*Dotyczy postępowania o udzielenie zamówienia publicznego prowadzonego w trybie podstawowym bez negocjacji pn. „**Rozbudowa, nadbudowa wraz z wykonaniem niezbędnych urządzeń budowlanych dla Szpitala Powiatowego w Chmielniku**”.*

### **Wyjaśnienia treści Specyfikacji Warunków Zamówienia**

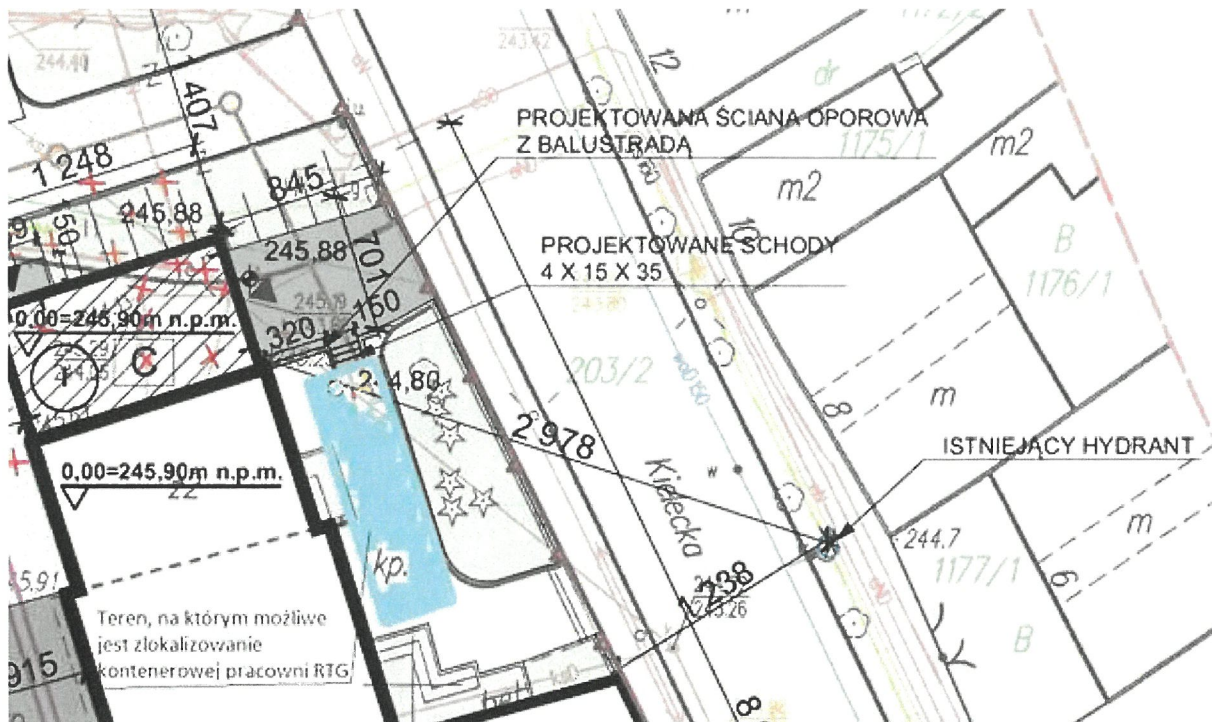
Prosimy o wskazanie na rzucie PZT miejsca przeznaczonego na kontener administracyjno – techniczny, jaki musi zapewnić Wykonawca.

Prosimy o podanie podstawowych parametrów kontenerowej pracowni RTG (w tym wymiarów). Ponadto prosimy o wskazanie lokalizacji pracowni RTG na rzucie PZT.

Kontenery można zlokalizować w południowo- zachodnim narożniku nieruchomości, zgodnie z poniższym schematem. Ostateczne rozmieszczenie kontenerów, Wykonawca uzgodni z Zarządcą nieruchomości.

Wymiary oraz wyposażenie kontenerowej pracowni RTG muszą zapewnić poprawne jej funkcjonowanie. Kontenerową pracownię RTG można zlokalizować w rejonie wejścia głównego od ulicy Kieleckiej, zgodnie z poniższym schematem. Należy mieć na uwadze, aby nie zakłócać dostępu transportu medycznego do szpitala. Ostateczną lokalizację Wykonawca uzgodni z Zarządcą nieruchomości.
